Dipartimento di Piombino Elba – Settore Supporto Tecnico
Via Adige, 12 Loc. Montegemoli – 57025 Piombino

Oggetto: Rigassificatore FSRU Piombino e collegamento alla rete nazionale gasdotti. Valutazioni in ordine alla sussistenza delle condizioni di cui al comma 1 dell'art. 242-ter del D.Lgs. 152/2006. Parere di competenza.

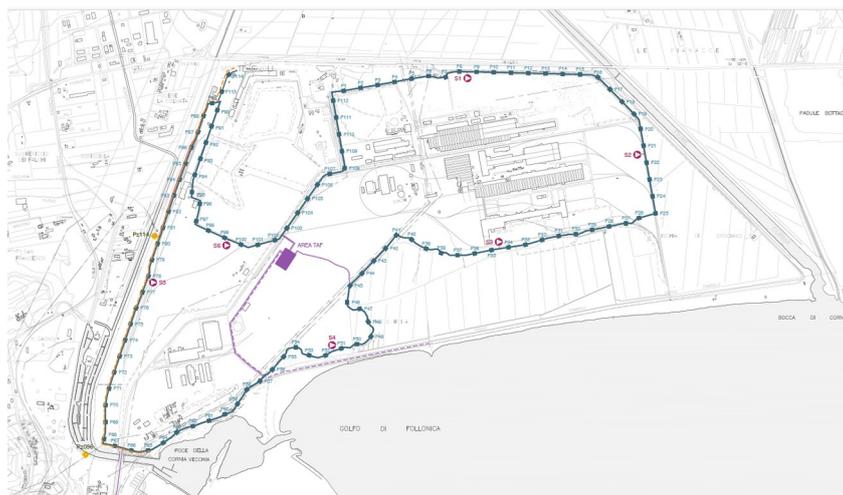
In riferimento ai bersagli o recettori della contaminazione nel sito o nel suo intorno, Snam dichiara che le aree di cantiere ricadono in un contesto non antropizzato, distante da edifici residenziali.

Pertanto il proponente non ravvisa modifiche ai bersagli o recettori della contaminazione nel sito o nel suo intorno anche in relazione al periodo di esecuzione dei lavori e alla limitata fruizione dell’area durante l’esercizio.
